Parkeerplaatsen Parkweide

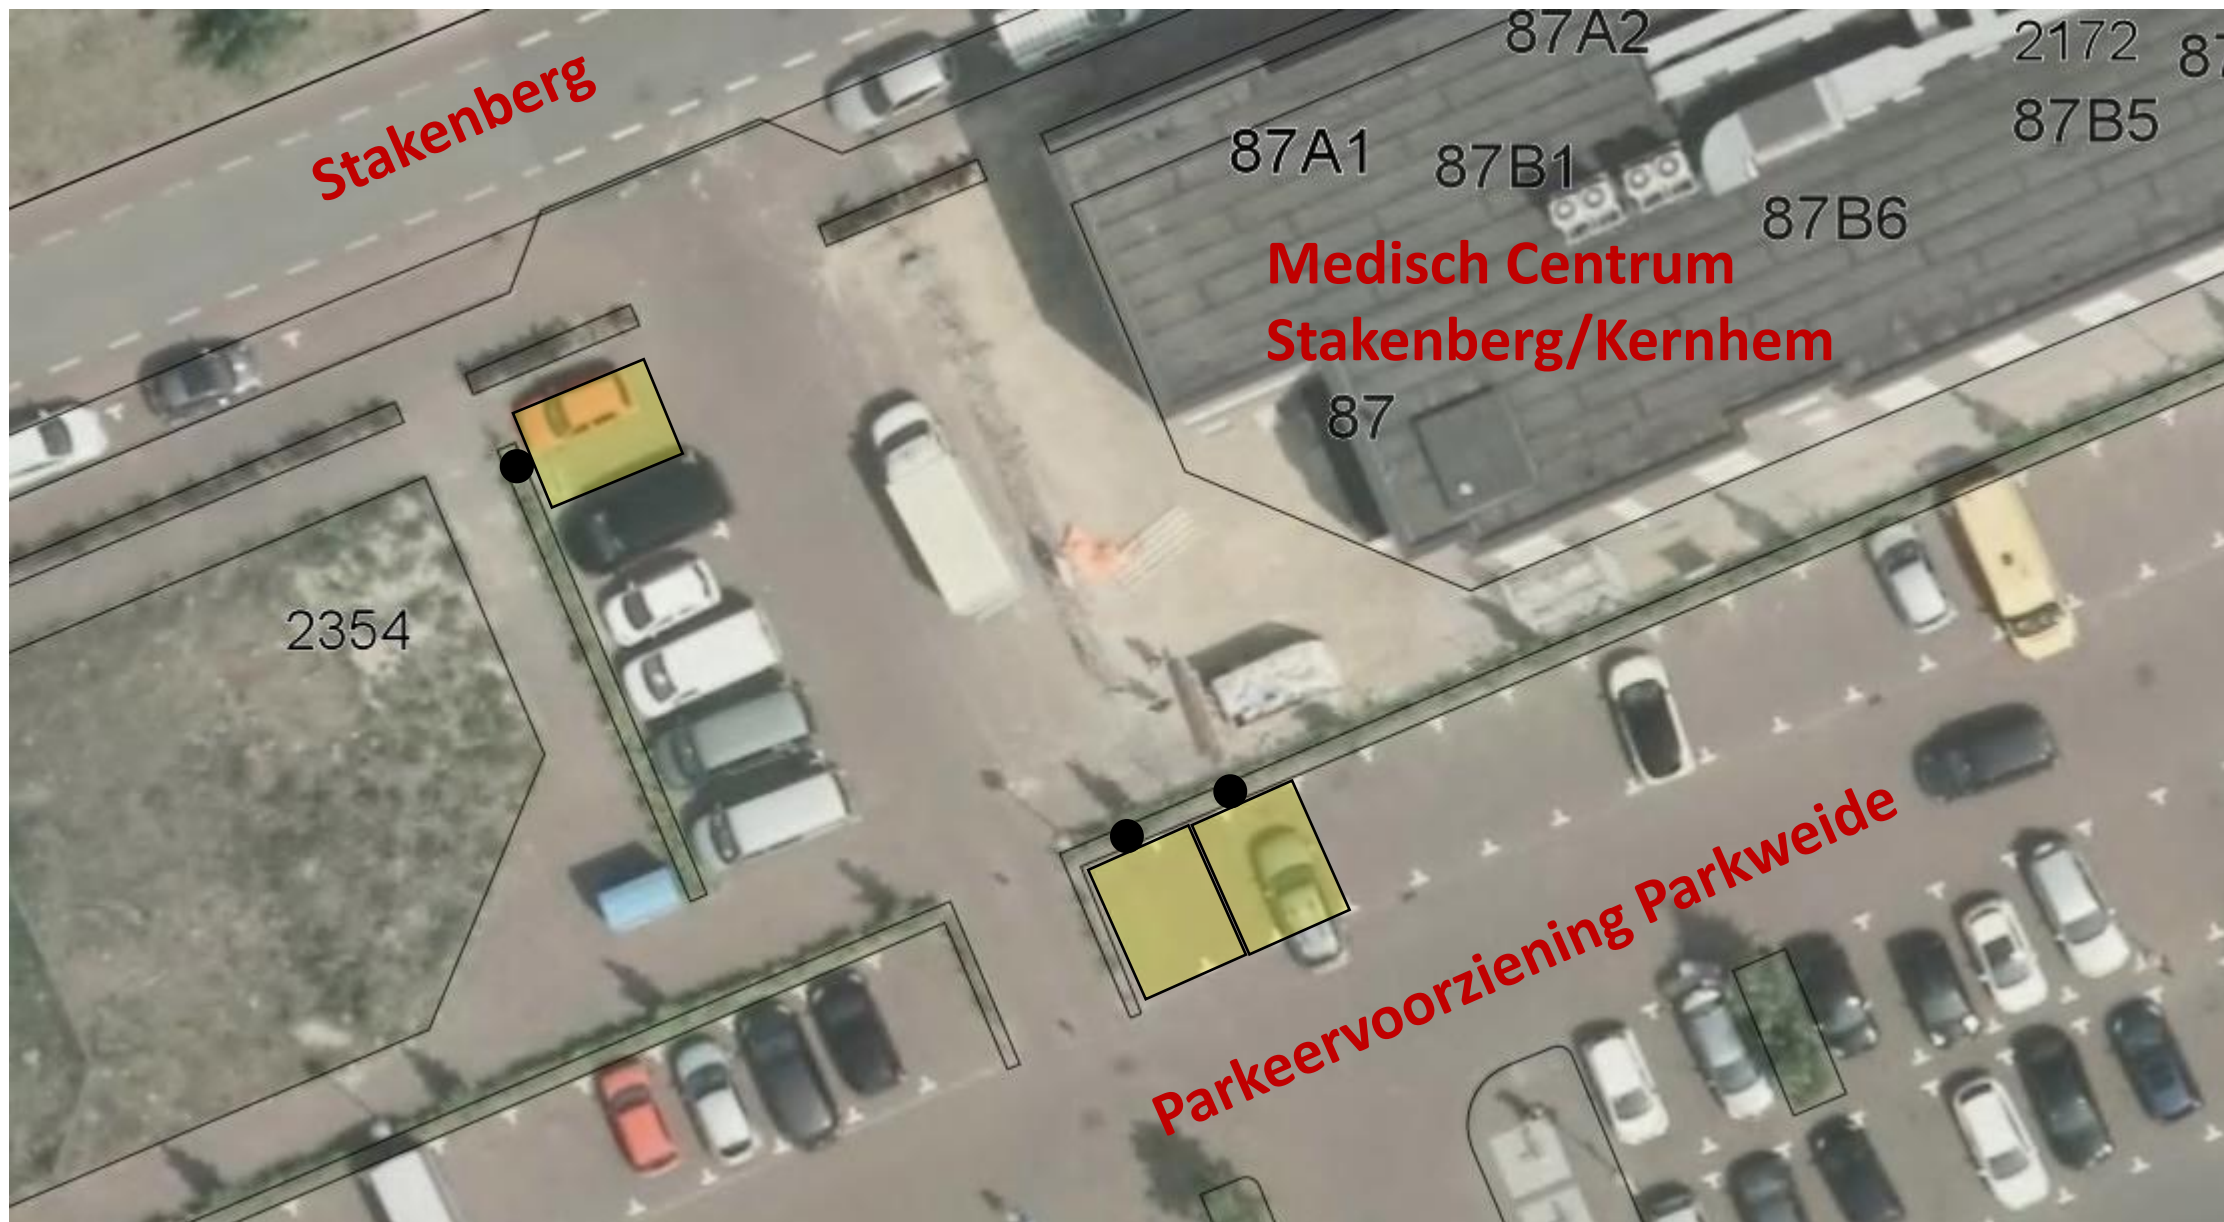
Gaat om bord E06 met onderbordje ma t/m vr 7 – 18 h

Van 3 parkeerplaatsen a 2,5 meter 2 parkeerplaatsen a 3,75 meter maken. Mag wat mij betreft conform huidige parkeervakaanduiding. Dus 12 witte klinkers er uit en 6 witte klinkers er weer in.
